BUDOWA ZAKŁADU REHABILITACJI "KLINIKI BUDZIK" DLA DOROSŁYCH

PROJEKT ZAMIENNY WYKONAWCZY WEWNĘTRZNYCH INSTALACJI WODOCIĄGOWYCH I KANALIZACYJNYCH

Przedmiotem opracowania są wewnętrzne instalacje wodno-kanalizacyjne i wodna instalacja przeciwpożarowa w Projektowanym Zakładzie Rehabilitacji „Klinika Budzik dla Dorosłych” – rozwiązania zamienne wynikające ze zmiany poziomu posadowienia budynku oraz zmniejszenia grubości płyty fundamentowej.

WK-08R1 POMPOWNIA WODY BYTOWEJ
I PRZECIWPÓŻAROWEJ

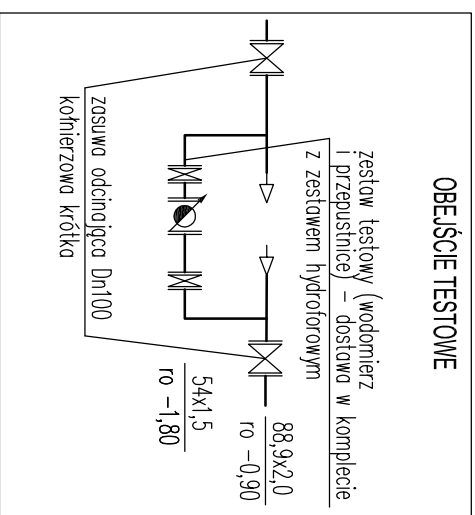
REWIZJE:		
Nr	data	opis zmiany:
R1	2020.10.15	usunięcie przewodu kanalizacyjnego z pom. pompowni wody
